対策箇所説明図

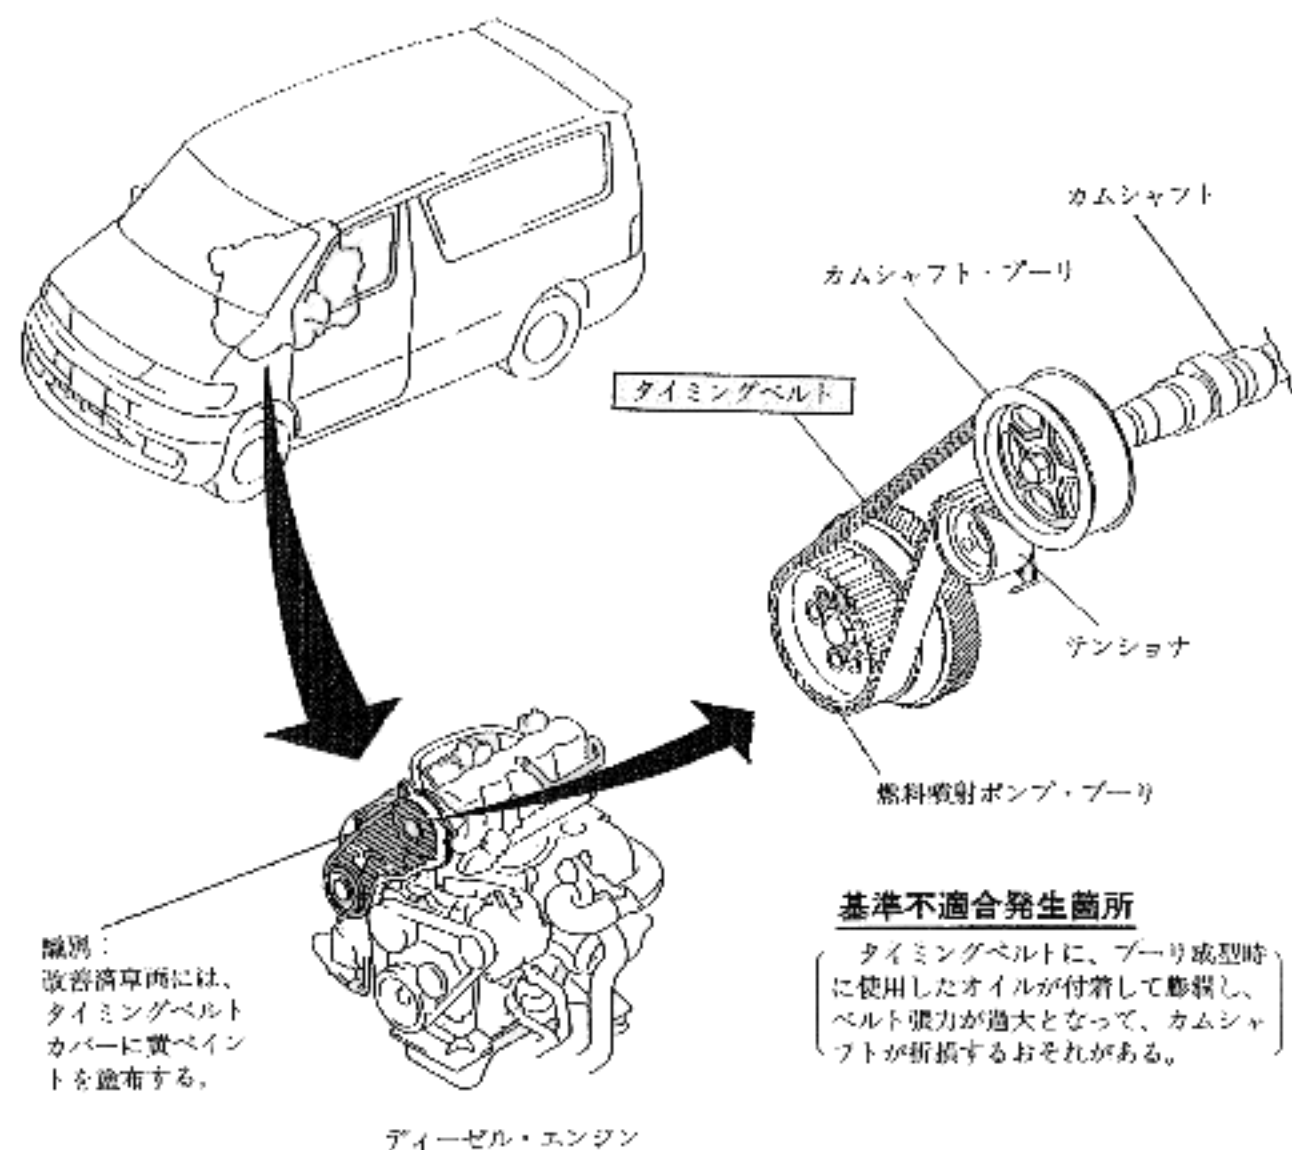
基準不適合発生箇所

タイミングベルトに、プーリ成型時に使用したオイルが付着して膨潤し、ベルト張力が過大となって、カムシャフトが折損するおそれがある。

改善内容

全車両、タイミングベルトを新品と交換する。
